# Überprüfung einer bestehenden Blitzschutzanlage

V. Kopecky, Aachen

**Ab dem 1. Januar 1997 gilt als Vornorm der Leitfaden zur Prüfung von Blitzschutzsystemen DIN VDE V 0185 Teil 110 [1]. Diese Vornorm findet Anwendung bei Blitzschutzsystemen, die nach DIN VDE 0185 Teil 1 [2] und Teil 2 [3] sowie nach DIN VDE V 0185 Teil 100 [4] errichtet wurden. Der Beitrag beschreibt die Wiederholungsprüfung des Blitzschutzsystems eines Gebäudes nach der neuen Norm [1].**

1 Wohn- und Geschäftshaus dessen Blitzschutzanlage geprüft wurde

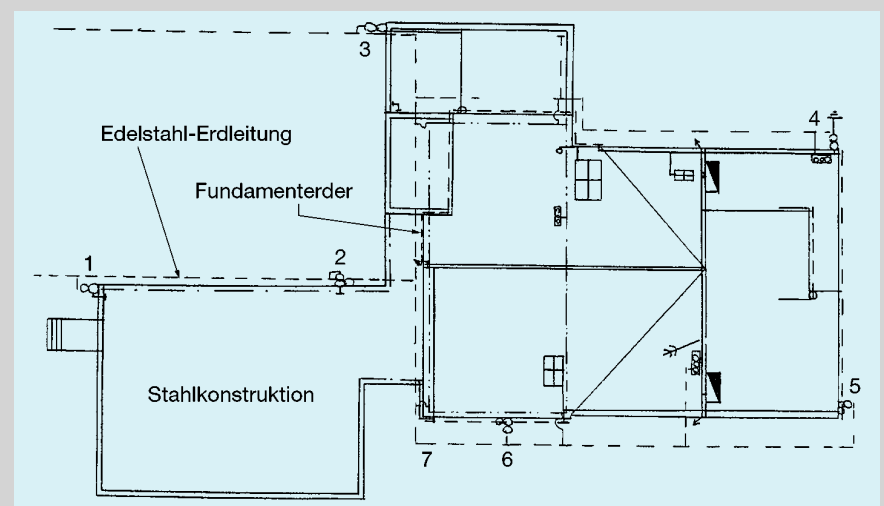
■ Die Gaube auf der Straßenseite befindet sich außerhalb des Schutzbereichs der Firstfangleitung (Bild 1). Die Dachrinne, das Regenfallrohr und die Blechverkleidungen an der Gaube müssen mit der Fangeinrichtung verbunden werden ([2], Abschn. 5.1.1.3). Die linke Gaubenaußenkante muss eine Fangeinrichtung erhalten ([2], Abschn. 5.1.1.1). Die rechte Gaubenaußenkante liegt im Schutzbereich der Kaminstange.

2 Blitzschutzanlage des Wohn- und Geschäftshauses (Zeichnung von 1987)

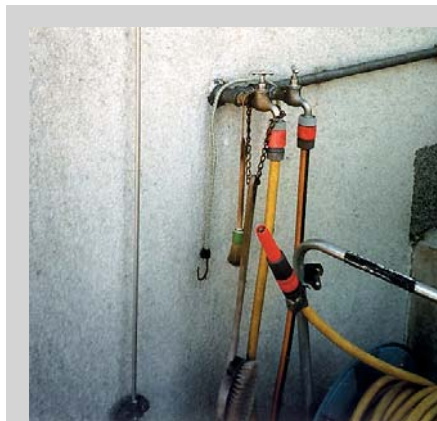
■ Zur Blitzschutzanlage gibt es nur einen alten Prüfbericht und eine Zeichnung aus dem Jahre 1987 (Bild 2).

3 Zu geringer Sicherheitsabstand zwischen Wasserleitung und Ableitung

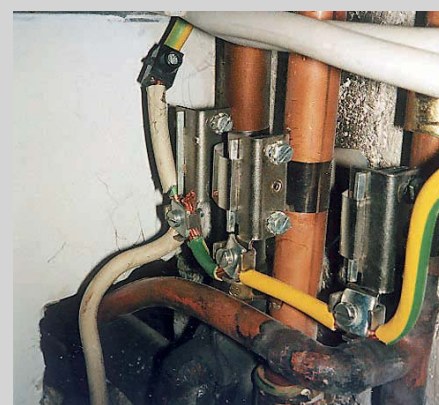
■ Der Wasserhahn rechts neben der Ableitung Nr. 1 (Bild 3) muss aus Nahrungsgründen ([2], Abschn. 6.2.1.1) mit der Ableitung verbunden oder der Abstand vergrößert werden.
